**Umbau Schulstandort Berolinastraße** Berlin - Mitte

**Ergebnisprotokoll**

Begrenzt offener Realisierungswettbewerb  
für Architekten und Landschaftsplaner  
**Umbau Schulstandort Berolinastraße**  
Berlin Mitte

Grundriss EG

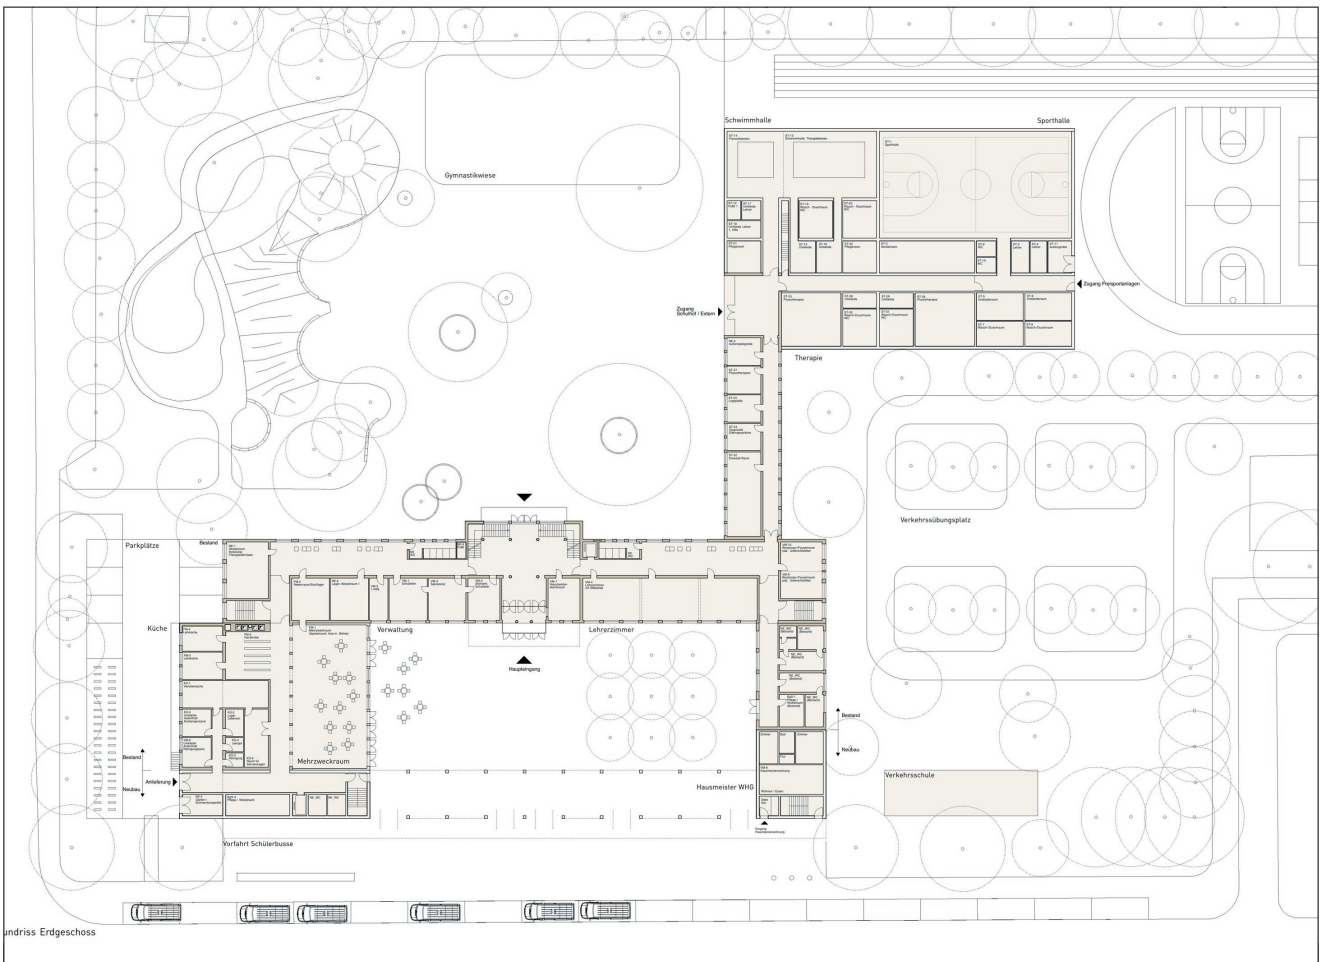
- Raumprogramm erfüllt
- Aufenthaltsräume an zentralem Treppenhaus; Brandüberschlag Oberlichter im Mehrzweckraum; Treppenhäuser teilweise ohne Ausgang ins Freie
- 1. BA: Neubau Sport- und Therapiebereich sowie Umbau Bauteil C (auch Treppenhäuser); 2.BA: Abriss Bauteile A und E und Neubau Obergeschosse und Mehrzweckraum
- Überbauung Bauteil B und D
- Weiden auf Vorplatz nicht erhalten

Grundriss EG

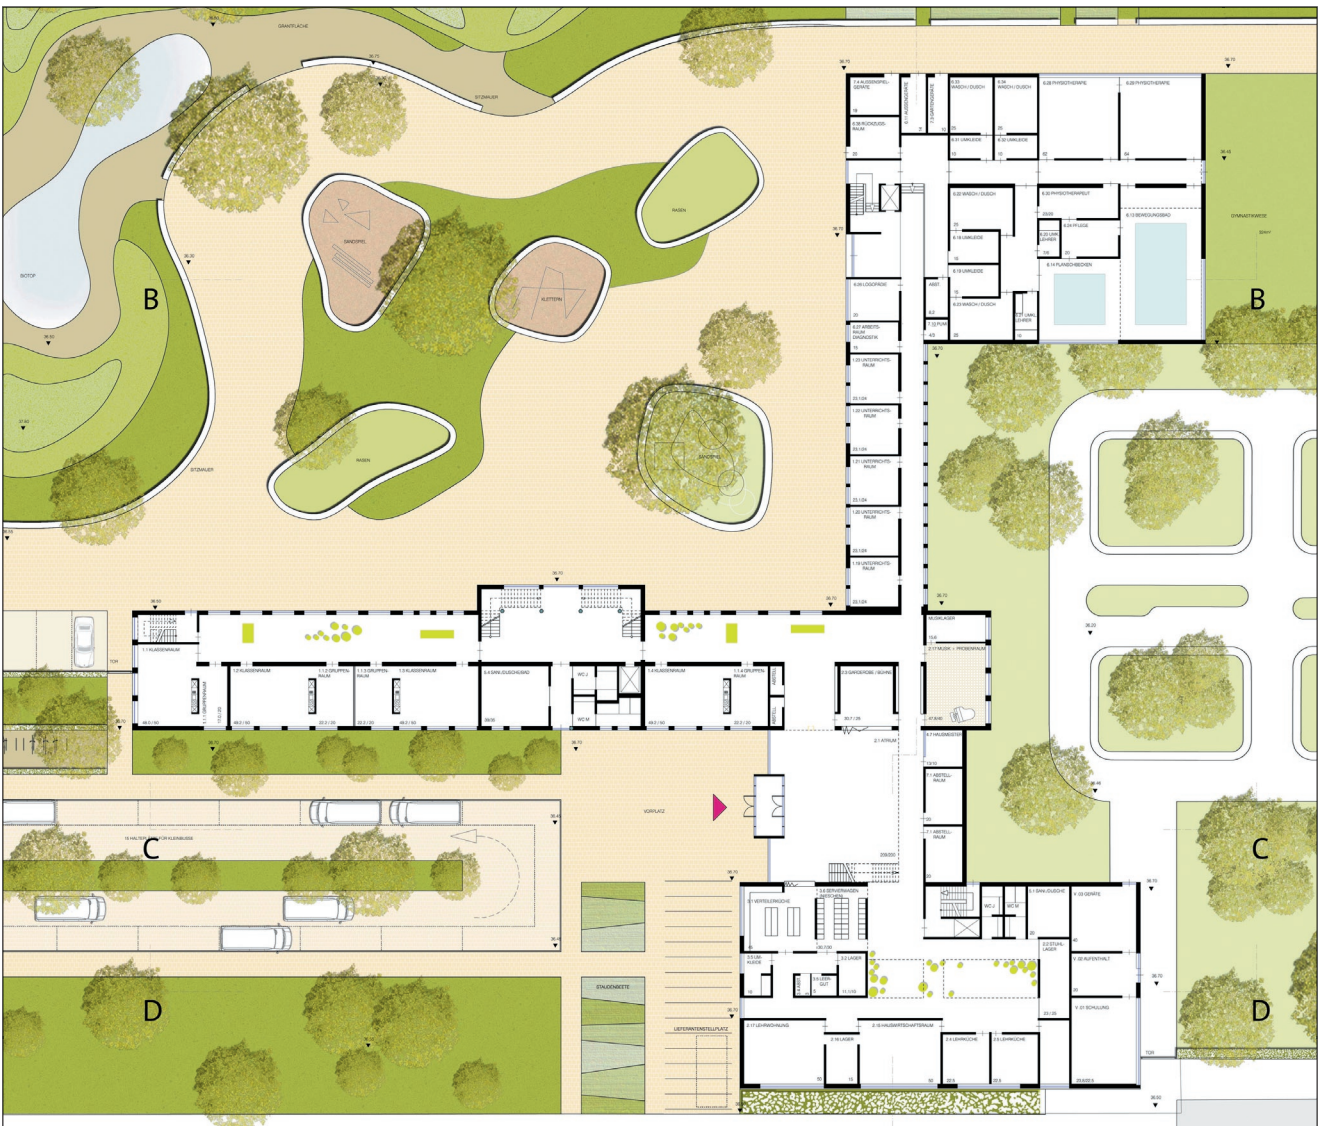
- Raumprogramm im wesentlichen erfüllt; Sporthalle mit nur 5,40m lichter Höhe
- Eingangsfoyer, Atrium und Glaswände mit erhöhten Anforderungen
- Mischkanal berücksichtigt
- Drei Bauphasen vorgesehen: Phase 1 Abriss / Neubau Sportbereich; Phase 2 Abriss Bauteile D,E und Neubau Fachklassenhaus; Phase 3 Sanierung Altbau und Abriss Bauteile A,B

Grundriss EG

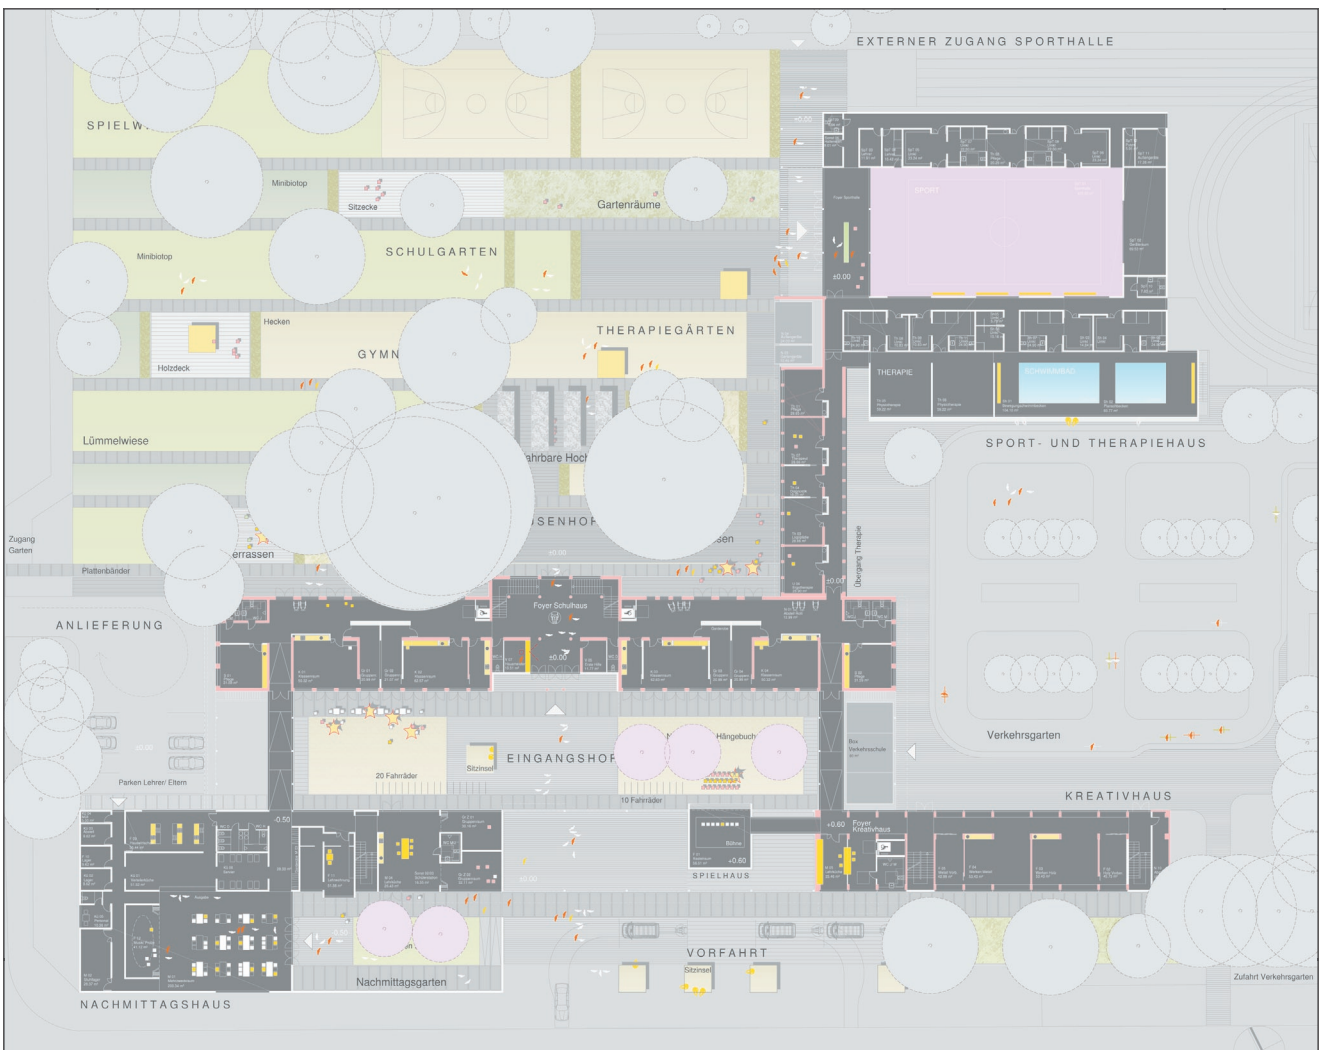
- Raumprogramm im Wesentlichen Erfüllt (Sporthalle zu groß 22%)
- 2. Rettungsweg im 2. Obergeschoss fehlt; Aufenthaltsräume an offenem, zentralen Treppenhaus in Bauteil C
- 1. Bauphase: Neubau Sport- und Therapiebereich Umbau Bauteil C und E, Nutzung der übrigen Bauteile; 2. Bauphase: Abriss Bauteile A, B und D sowie Neubau ‚Ring‘ und ‚Nachmittagshaus‘
- 2. Obergeschoss Bauteil E als optionale Dachterrasse

Grundriss EG

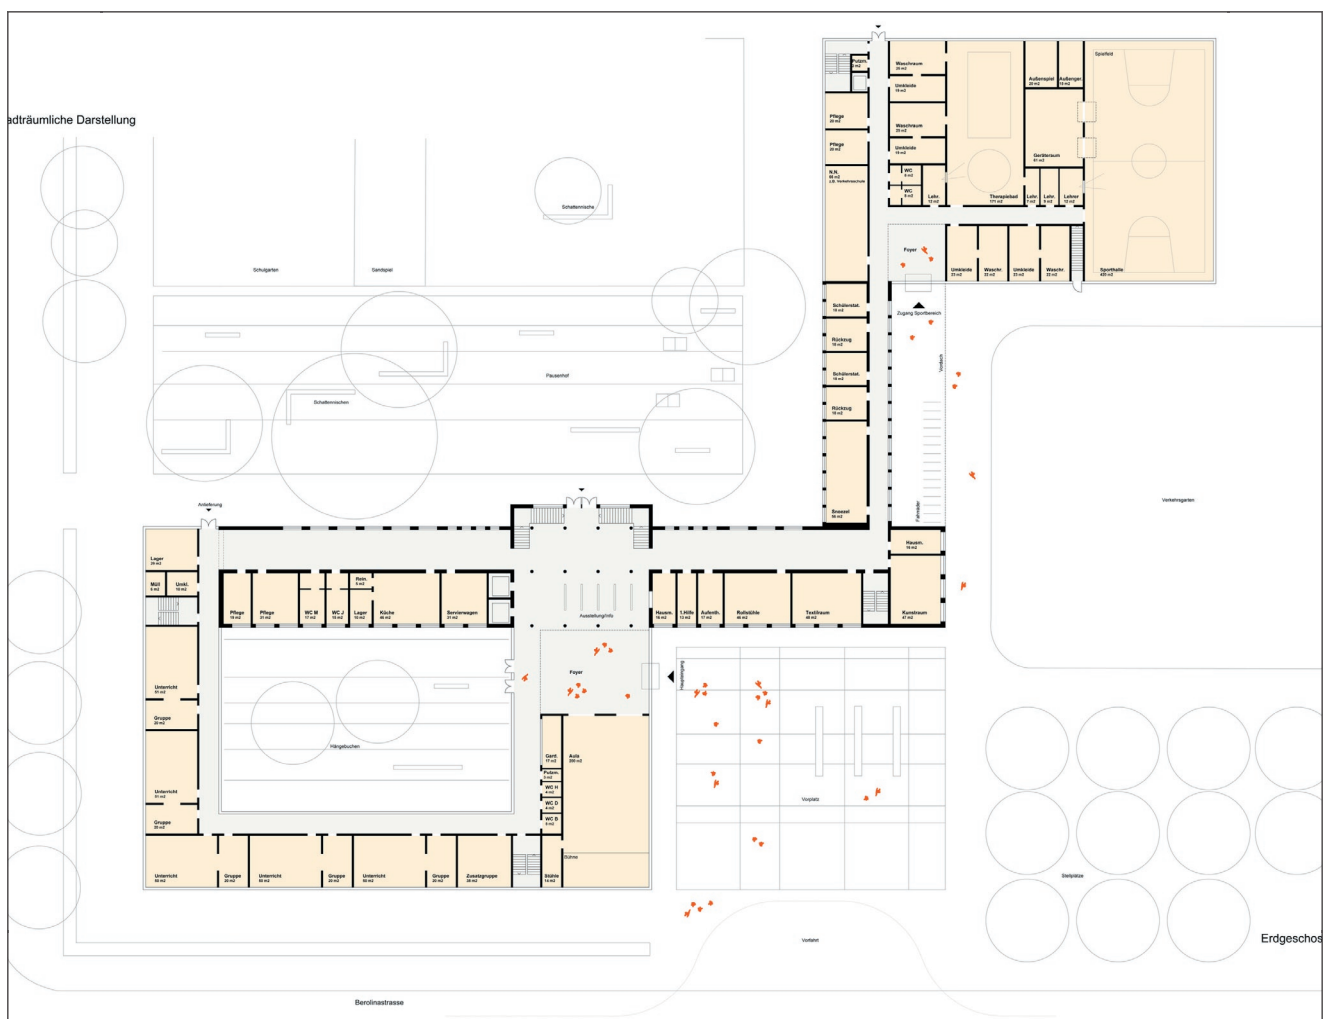
- Raumprogramm im Wesentlichen erfüllt
- Aufenthalts- und Ausstellungsbereich im Treppenhaus nicht möglich; Abtrennung 2.Fluchtweg in der Sporthalle fehlt
- Der Mischwasserkanal wird berücksichtigt
- Drei Bauphasen vorgesehen: 1.BA mit Umbau des westlichen Teils von Bauteil C; 2.BA mit Neubau am westlichen Teil von Bauteil C; 3.BA mit Umbau des östlichen Teils von Bauteil C, Abriss von Bauteilen D,E und Neubau des Sport- und Therapiebereichs

Grundriss EG

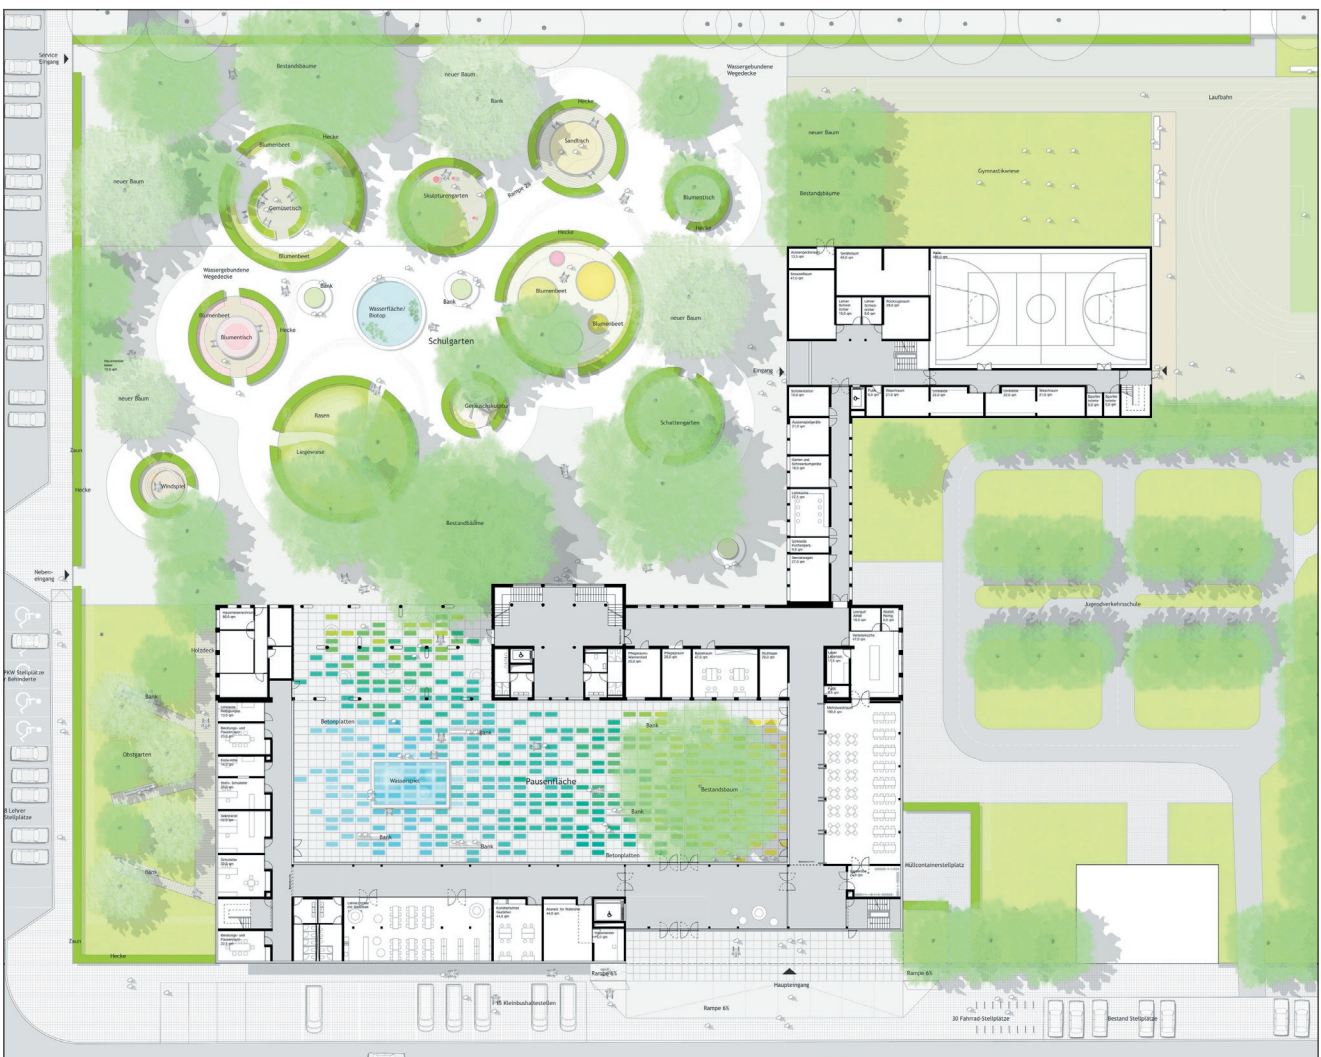
- Raumprogramm erfüllt; Hausmeister-Wohnung zu groß. Stellplätze nicht nachgewiesen
- Flurwände von Mehrzweckraum und Foyer entsprechen nicht den Brandschutzanforderungen; Treppenhäuser teilweise ohne direkten Ausgang ins Freie und nicht abgeschlossen
- 1. Bauphase: Sport- und Therapiebereich, Umbau Bauteil C; Bauphase 2: Abriss A,B,D und E sowie Ergänzen durch U-förmigen Neubau
- Trauerweiden werden nicht erhalten

Grundriss EG

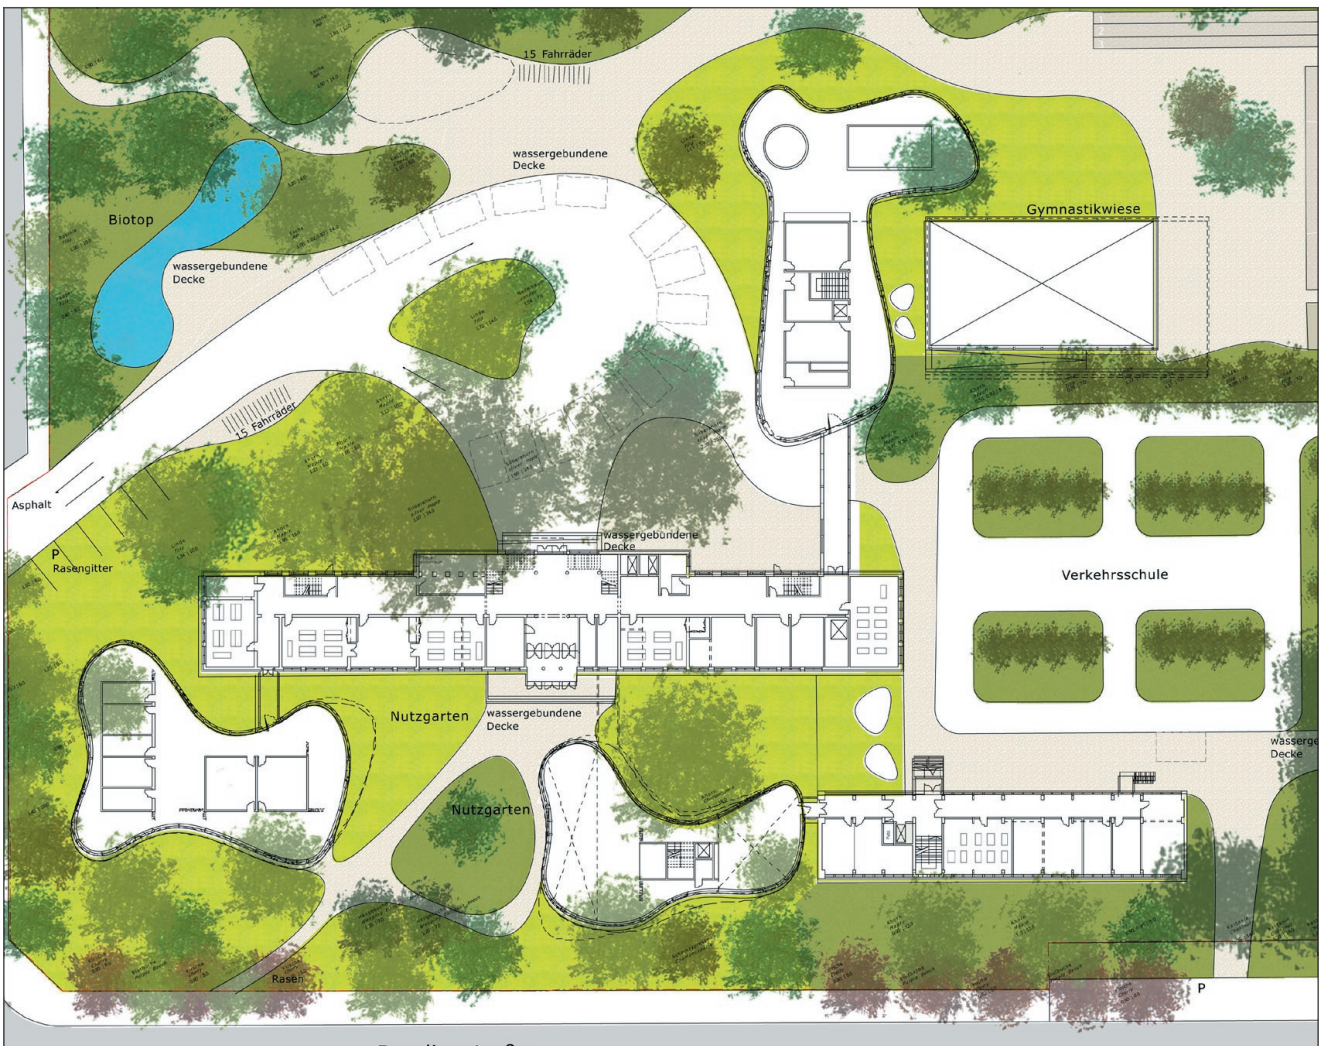
- Raumprogramm ist im Wesentlichen erfüllt
- 2.Rettungsweg fehlt im Bauteil E im 2.OG; Treppenhäuser führen teilweise nicht direkt ins Freie und sind teilweise nicht abgeschlossen; Mehrzweckraum offen zum 1.OG
- Mischwasserkanal ist überbaut
- Zwei Bauphasen vorgesehen: 1.BA mit Umbau Bauteile C,E; 2.BA mit neuen Pavillons
